## **Европейская экономическая комиссия**

**Глобальные технические правила № 3**

### **Предложение по поправкам к глобальным техническим правилам № 3 (тормозные системы мотоциклов)**

#### **Передано представителем Италии\***

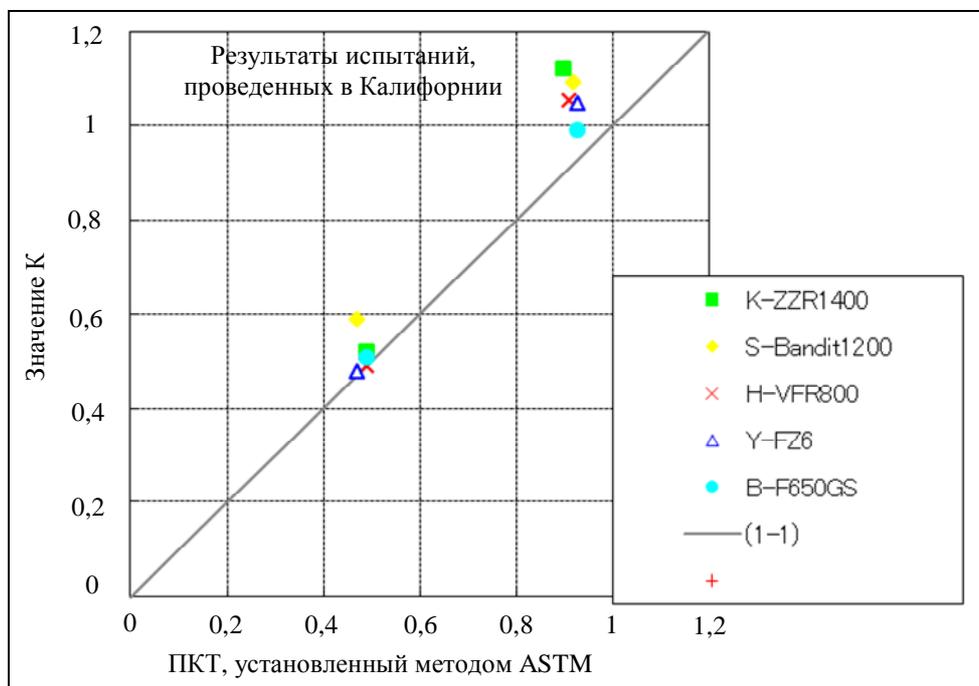
с) В контексте обсуждения ГТП № 3 в Калифорнии было проведено сопоставительное испытание К-метода и метода ASTM. Результаты этого испытания приведены на диаграмме ниже.

Значения ПКТ были рассчитаны К-методом для одной и той же испытательной трассы, и были сделаны следующие выводы:

- измеренные величины ПКТ в случае разных мотоциклов (шин) различаются;
- такую степень разброса следует считать допустимой.

Было установлено, что даже на одной и той же испытательной трассе значения ПКТ для каждого мотоцикла различаются. Была отмечена целесообразность измерения ПКТ испытательной трассы с использованием одного и того же мотоцикла для поддержания одинаковых условий испытания трассы на определение ПКТ.

Предложение Италии включает условие, в соответствии с которым при выборе мотоцикла следует подтверждать степень корреляции К-метода и метода ASTM применительно к этому мотоциклу. Италия считает, что мотоцикл с той же степенью корреляции, которая была выявлена в ходе испытаний в Калифорнии, может использоваться в качестве репрезентативного транспортного средства для измерения ПКТ трассы.

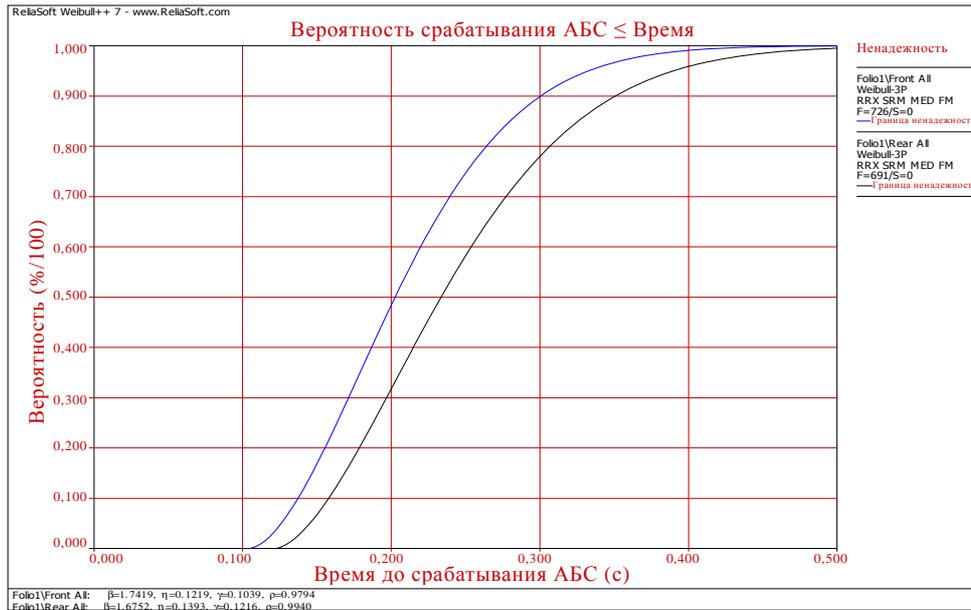
В ходе проведения испытаний было отмечено, что в результате приложения тормозного усилия, указанного в пункте 4.9.5.1, значительное число испытаний может иметь неудовлетворительный исход. На нижеприведенном графике видно, что при нижнем граничном значении, составляющем 0,2 секунды, доля отрицательных результатов составляет 30–50%.

При снижении нижнего предела до 0,1 секунды доля испытаний с отрицательным результатом уменьшается практически до нуля. Допущение снижения нижнего предела ведет к ужесточению правил из-за охвата большего диапазона интенсивности применения тормозов и к исключению ограничительных условий проведения испытаний.

Тормозное усилие должно прилагаться в течение **0,1–0,5** секунды".
